OGGETTO: *osservazioni al Progetto di variante in ottemperanza alla prescrizione n. 235 della Delibera CIPE 19/2015 della nuova linea ferroviaria Torino Lione – Sezione Internazionale – Parte Comune Italo – Francese – Sezione Transfrontaliera – parte in territorio italiano, ubicato nei Comuni di Chiomonte, Giaglione, Salbertrand e Venaus e presentato dalla società Tunnel Euralpin Lyon Turin S.a.S. ai sensi degli art. 166 e seguenti del D. Lgs. 163/2006, come richiamato dal c. 5 dell’art 169 del D. Lgs. 163/06 (ai sensi della Delibera ANAC n. 924 del 7/9/2016) e 183 e seguenti del D. Lgs. 163/2006.*

Progetto di variante della NTL

Figura : area delle Barricate di Clarea.

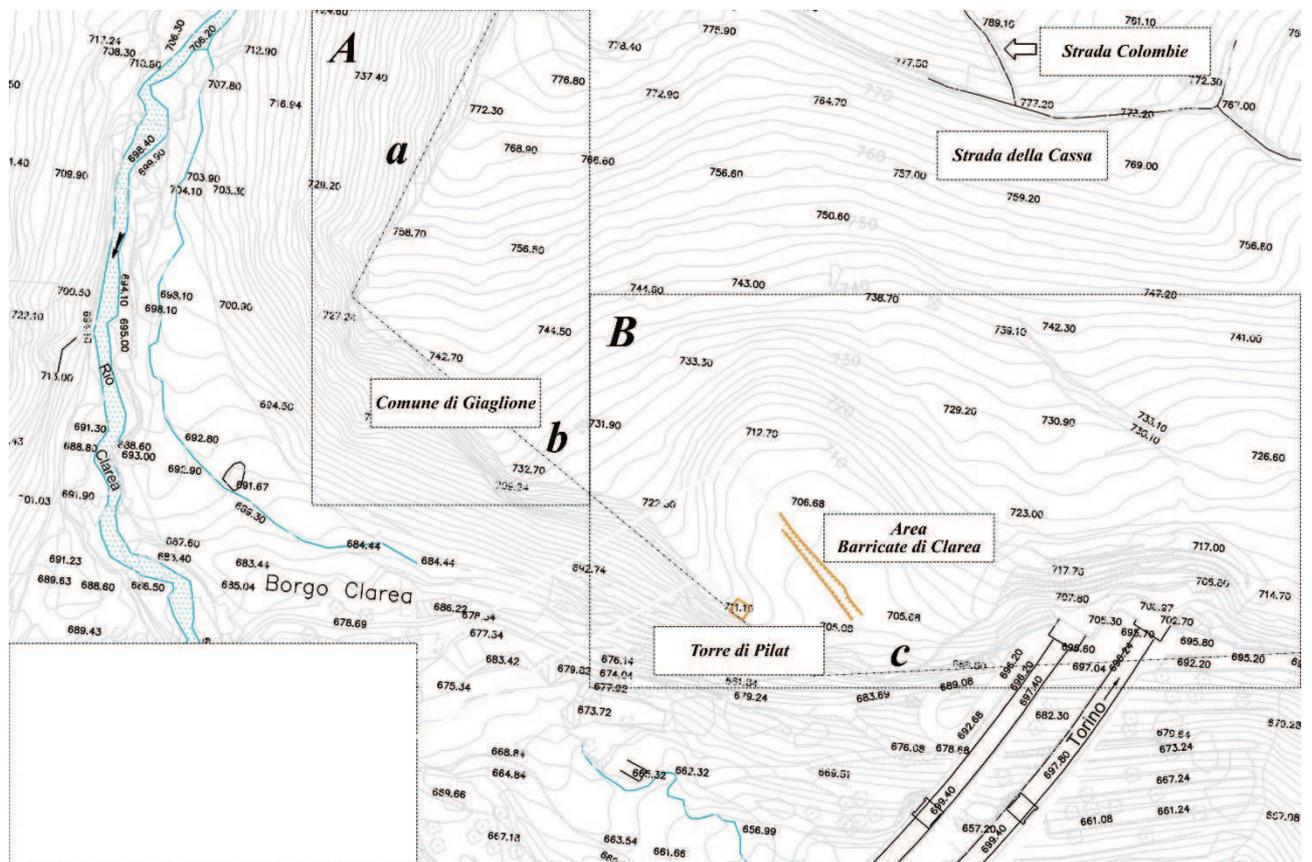
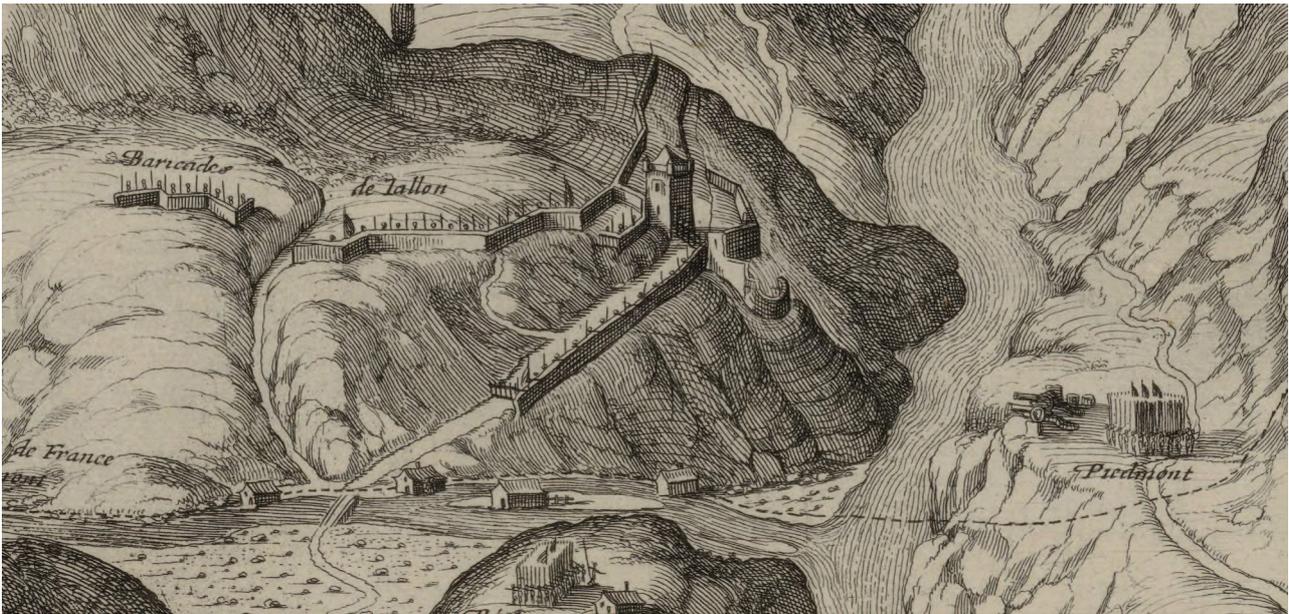
Tra le *importanti vestigia storiche* non vengono citate le *Barricate di Clarea*, opera difensiva prima della contea e poi del ducato di Savoia al confine con il Delfinato, che sono già state peraltro oggetto di parziale studio e misura in due documenti di progetto di LTF (*Progetto variante tecnica, Cunicolo esplorativo La Maddalena, Studi complementari per il cunicolo esplorativo della Maddalena, Verifica di ottemperanza alla Delibera CIPE 86/2010, Allegato 5: prescrizione n.25, Dossier fotografico e sezioni dello stato di fatto del manufatto*, 10 agosto 2011 e *Progetto variante tecnica, Cunicolo esplorativo La Maddalena, Studi complementari per il cunicolo esplorativo della Maddalena, Verifica di ottemperanza alla Delibera CIPE 86/2010, Allegato 5: prescrizione n.25, Rapporto finale sulle Barricate del Clarea*, 10 agosto 2011). Pur avendo interessato anche la zona a valle della strada delle Gallie e pur essendo ampiamente citate e documentate anche attraverso disegni del XVI e XVIII secolo, non vi sono state né sono previste indagini archeologiche in quella zona dove la movimentazione terra è avvenuta sempre in assenza di indagini già con la costruzione dell'A32. Nulla si dice della possibilità di fruizione delle *Barricate* che peraltro sarebbe ed è fortemente disincentivata sia dallo stato di degrado dell'area, sia dalla presenza continua di posti di blocco, check point, e di numerosi operatori delle FF.OO. che spesso occupano i terreni in cui è testimoniata dalle carte la presenza in passato dell'opera di difesa.

I documenti di progetto sopraccitati riportano la misurazione della parte oggi più consistente e visibile di ciò che resta delle *Barricate* localizzata nella conca a monte della cosiddetta Via delle Gallie nel tratto in cui questa scende verso il torrente *Clarea* (regione *Bletoneto*) senza tuttavia interrogarsi sull'effettiva estensione e geometria dell'opera. Non appare quindi fondata l'ipotesi di una recinzione nel caso in cui, ragionevolmente, si vogliano considerare le *Barricate* meritorie di tutela al pari della cosiddetta Via delle Gallie e dell'area archeologica de *La Maddalena*.

Figura 2: Inquadramento Tunnel di Base e siti di deposito sotterraneo pietre verdi

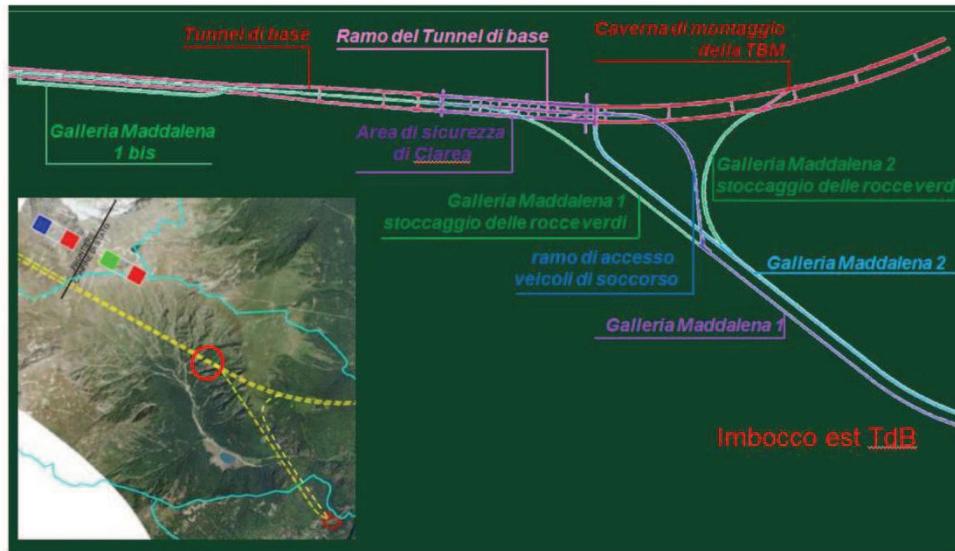
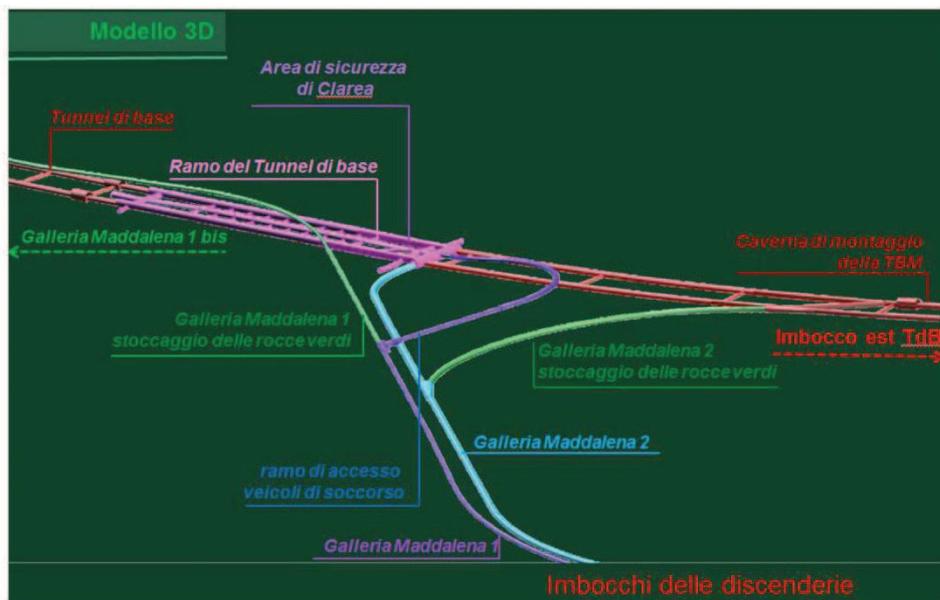
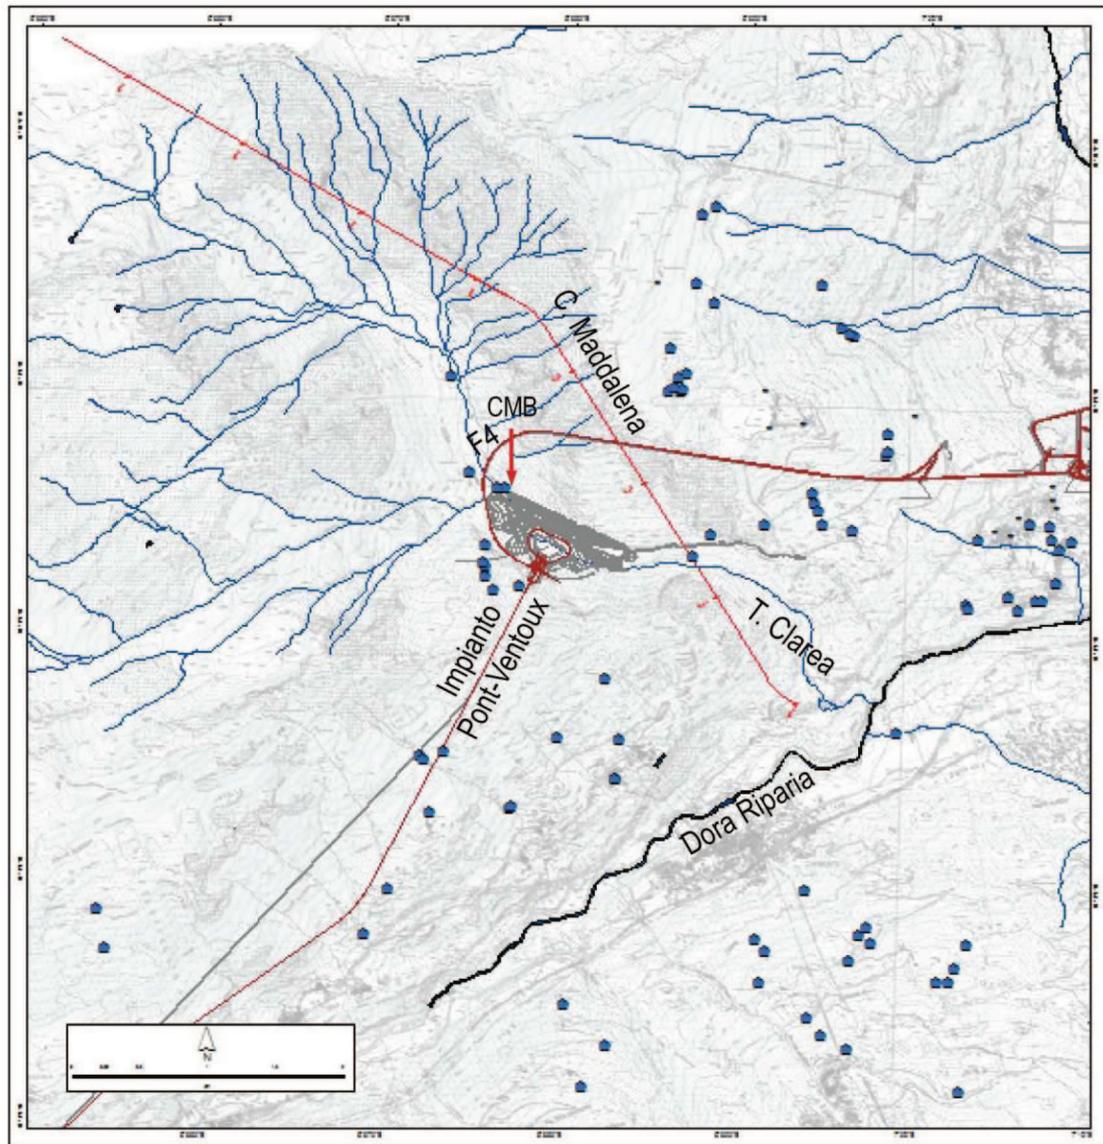
Sebbene il cantiere de *La Maddalena* venga identificato con il Comune di Chiomonte cui la regione *La Maddalena* appartiene, occorrerebbe sempre ricordare che i tunnel oggetto di scavo interessano quasi totalmente il sottosuolo del territorio comunale di Giaglione. Nel progetto di variante sono previsti oltre all'attuale tunnel geognostico, indicato con il nome di Maddalena 1, un secondo tunnel (Maddalena 2) per l'ingresso delle TBM per lo scavo dei tunnel di base; un terzo tunnel indicato come Maddalena 1 bis, a fianco di un tratto di Maddalena 1 per lo stoccaggio dell'amianto; un quarto tunnel (connessione 2) tra Maddalena 2 e l'area di sicurezza Clarea; un quinto tunnel (connessione 1) di servizio ai mezzi di soccorso fra Maddalena 1 e area di sicurezza Clarea. A questi si aggiunge la citata area di sicurezza della Clarea in corrispondenza dell'intersezione dei tunnel di base le gallerie di connessione 1 e 2.

Va sottolineato come il sottosuolo ed il territorio comunale di Giaglione siano già stati e risultino tuttora pesantemente infrastrutturati. Ai tunnel appena citati per la NLTL si aggiungono infatti:

- 1) la galleria di condotta dell'impianto idroelettrico Pont – Ventoux – Susa proveniente dal Comune di Oulx;
- 2) il bacino di raccolta in Val Clarea, la cui costruzione ha comportato la cementificazione di parte del corso del torrente omonimo e l'asportazione di materiale franoso dal versante sud della Val Clarea stessa (cosa che ha comportato recentemente la necessità di installare reti paramassi a protezione del bacino);
- 3) la galleria di condotta dal bacino al punto di caduta dell'acqua nella centrale sotterranea di Giaglione (che in quanto sotterranea ha comportato nuovamente lo scavo del sottosuolo);

- 4) le gallerie di ingresso alla centrale (ingresso da Venaus) e di accesso alla zona delle Gorge di Susa;
- 5) le gallerie dell'autostrada A32 Torino – Bardonecchia;
- 6) la condotta di raccolta acqua in quota per il bacino del Moncenisio;

La costruzione dell'impianto idroelettrico Pont – Ventoux – Susa ha inoltre modificato pesantemente l'habitat e la morfologia del territorio in Val Clarea. Abitanti del luogo ricordano ancor oggi lo sversamento di rifiuti speciali (oli) nelle aree di cantiere lungo l'invaso del torrente Clarea. A ciò si aggiunge la volontà del proponente l'opera di stoccare eventuali rocce contenenti amianto e prodotti di scarto dello scavo (materiali filtranti, stracci e indumenti protettivi, fanghi contenenti sostanze pericolose prodotti da trattamenti delle acque industriali) nel medesimo sottosuolo quasi a volerne fare una grande discarica di rifiuti speciali e no.

Tale utilizzo del territorio e del suo sottosuolo non rientra certamente nei propositi di valorizzazione del medesimo e non incentiva tanto meno il nascere o il permanere di attività a fine turistico.
